**ACTA DE JUNTA DE ACLARACIONES POR  
INVITACIÓN A CUANDO MENOS TRES PERSONAS No.**

**CAEV-FISE-2019-E07-INV**

**“CONSTRUCCIÓN DEL SISTEMA DE CAPTACIÓN DE AGUA DE LLUVIA CON TANQUE DE ALMACENAMIENTO PARA LA LOCALIDAD EL ZAPOTE, MUNICIPIO DE CHUMATLÁN, VER.”**

TECHUMBRE ADICIONAL

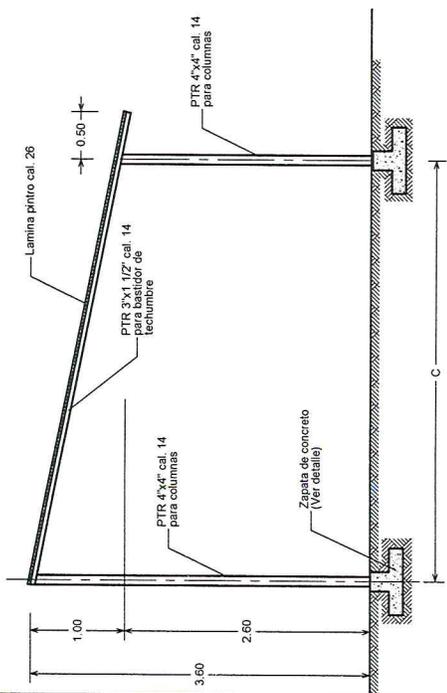
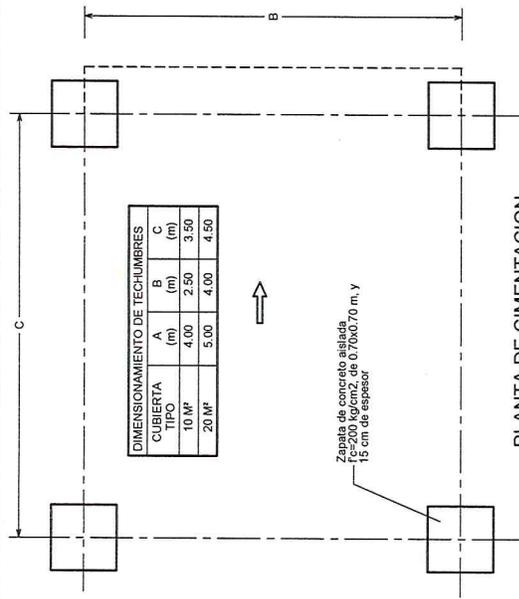
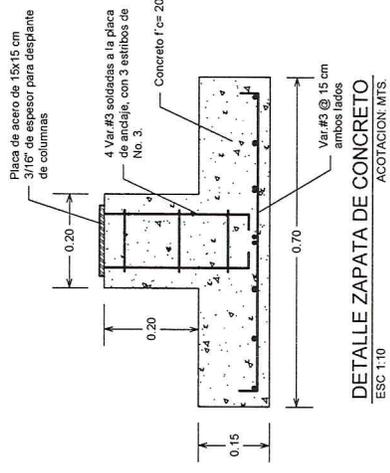
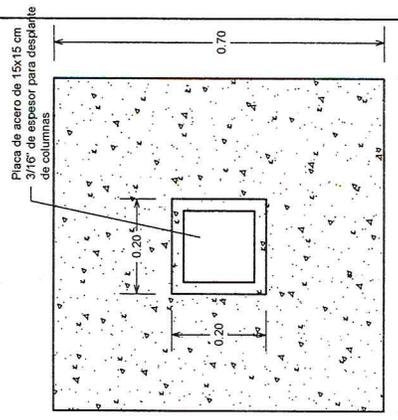
1. Por parte del Departamento de Estudios y Proyectos, se hace entrega de croquis de Detalle de "TECHUMBRE ADICIONAL" (Una hoja).
2. En los conceptos que se requieren muestras y pruebas de laboratorio en compactaciones, terracerías y rellenos, así como dosificaciones y pruebas de concretos deberán ser considerados en el cálculo de costo indirecto.
